Lima, 27 de agosto de 2020
PRFNP 213-2020

Asunto: Observaciones a los Planes de Rehabilitación – Cuencas Pastaza

INFORME DE EVALUACIÓN N° 254-2020-MINEM/DGAAH/DEAH

Levantamiento de Observaciones Sitio S0105 (Botadero CS-32)

Figura XXX. Ubicación de los Puntos de Muestreo OEFA
Elaboración: Consorcio ECODES VARICHEM/FONAM-Fondo de Contingencia, 2020.

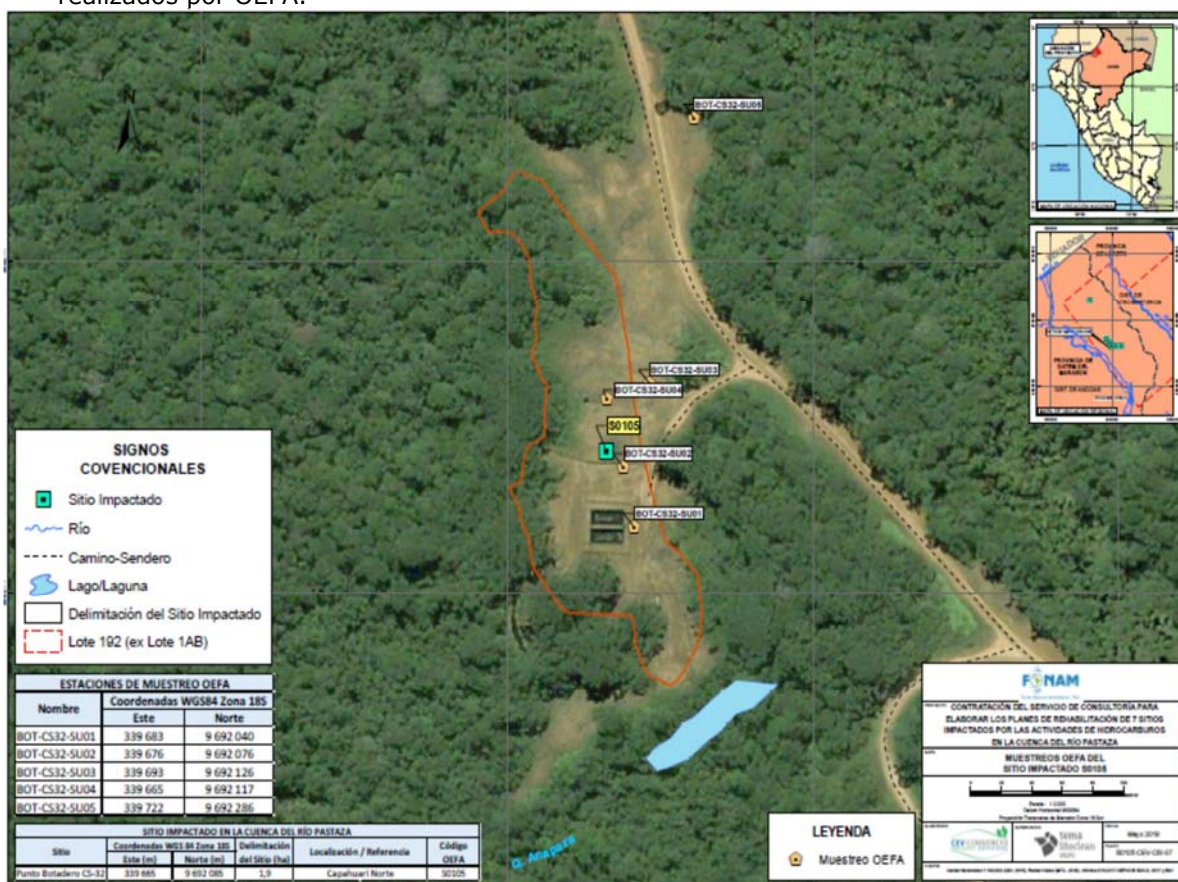
(i) Realizar la delimitación del API del Sitio S0105, considerando lo señalado en el literal (i) de la presente Observación y lo indicado en la Observación N° 8. En atención a ello, precisar el área en m².

(ii) Realizar el muestreo en la anomalía "SO-105 GPR01", en las áreas sin muestras del Cuadro N° 7 indicado líneas arriba y en las fuentes de contaminación según lo indicado en la presente Observación, con la finalidad de identificar si se encuentran CP.

- Punto de muestreo BOT-CS32-SU05: Este punto también corresponde a OEFA, está ubicado hacia el norte del área impactada a una distancia de 120 m, del vértice más extremo, entre el área impactada y el punto BOT-CS32-SU05 hay una carretera divisoria. Este punto corresponde a otro lugar.
 Cabe señalar que en campo se logró identificar que en el Botadero CS-32, se construyeron celdas recubiertas con geomembrana para realizar la disposición de los residuos, por lo tanto, las fuentes de contaminación están directamente asociadas a estas celdas.

A continuación, en la siguiente figura se representa la Ubicación de los puntos de muestreo realizados por OEFA.

Figura 1. Diseño Típico del Área de Acopio

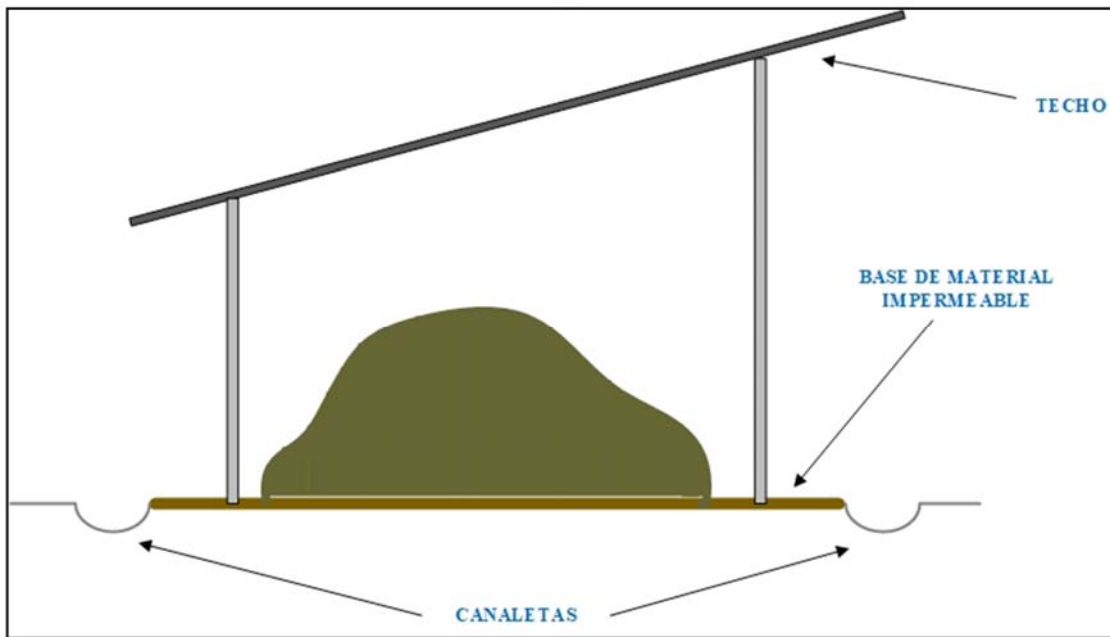
En el caso, que la técnica seleccionada sea la Solidificación *ex situ* - on, deberá indicar los aditivos que empleará para viabilizar la estabilización de los CP, precisando los criterios de su elección y presentando sus respectivas fichas técnicas y hojas de seguridad (MSDS). Además, deberá demostrar la inmovilidad y la estabilidad de los CP, presentando los resultados de los ensayos de lixiviación (TCLP y otros), durabilidad y resistencia de una muestra suelo/cemento, considerando la dosificación que se precise en la Observación N° 38.

- (b) En el **ítem 5.6.2.1.2 Solidificación ex situ**, se adicionará en el numeral 3.6 el siguiente párrafo: Para la protección de las áreas de acopio, material vegetal contaminado y suelo excavado, se realiza la instalación de una carpa o de una estructura con el techado removible con materiales plásticos flexibles (Polietileno PE) dependiendo del tamaño del montículo. En la **Figura 1** se presenta el diseño típico del área de acopio.

Figura 5-27	Ubicación en Coordenadas UTM-WGS84 del Campamento Base
--------------------	---

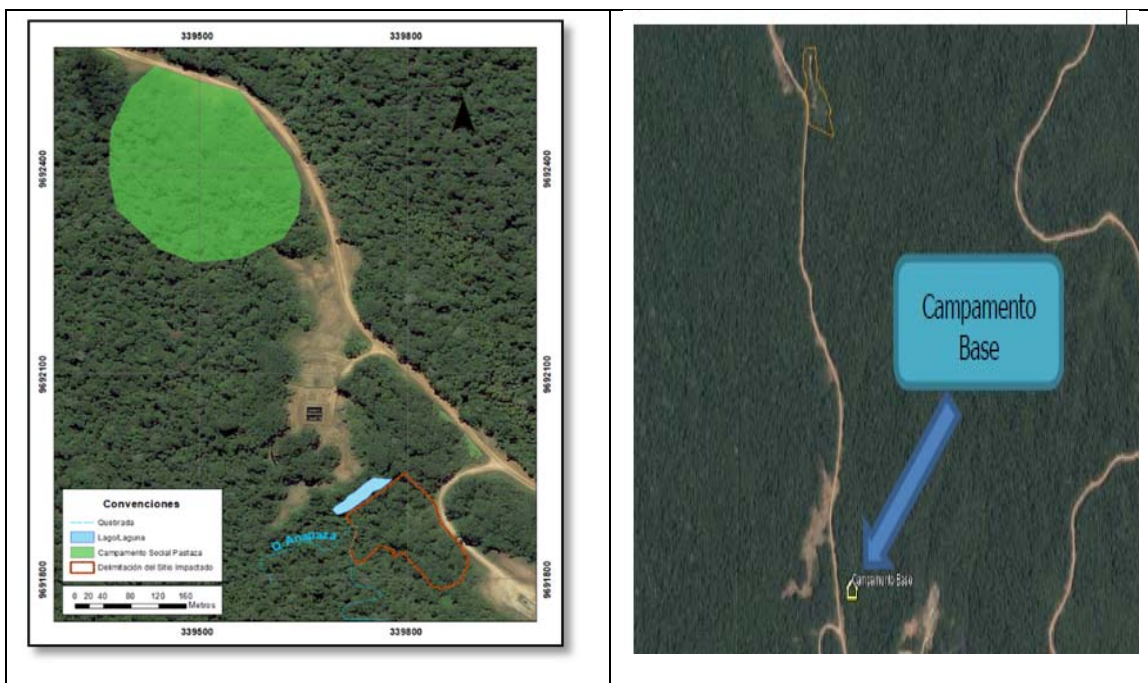
- (i) Presentó la coordenada UTM-WGS84 (Este 339940 m y Norte 9692066 m) de ubicación del campamento base; sin embargo, dicha coordenada no es congruente con la ubicación graficada en la Figura 5-19. “Ubicación propuesta del Campamento Base” (Folio 367), conforme se aprecia a continuación:

(ii) En el ítem 5.7.4.3 del PR del Sitio S0105 - “Desarrollo del Plan de Habilitación de Campamentos” (Folio 370), indicó que “(...) Se deberá evitar la escorrentía de superficie en las áreas de mantenimiento o cerca de las fuentes potenciales de contaminación (...)”; no obstante, de la revisión de la información que obra en el Expediente, se advierte que no señaló las medidas a implementar para evitar la escorrentía de superficie en las áreas de mantenimiento y/o cerca de las fuentes potenciales de contaminación mencionadas.

(iii) En el ítem 5.7.4.3 del PR del Sitio S0105 - “Desarrollo del Plan de Habilitación de Campamentos” (Folio 370), indicó que (...) El lavado de maquinaria, reabastecimiento de combustible y cambio de aceite se deberán realizar en patios de máquinas impermeabilizados específicamente para este fin. (...). No obstante, de la revisión de la información que obra en el Expediente, se advierte que no indicó las medidas de manejo de los residuos líquidos generados como consecuencia de las actividades de lavado de maquinaria.
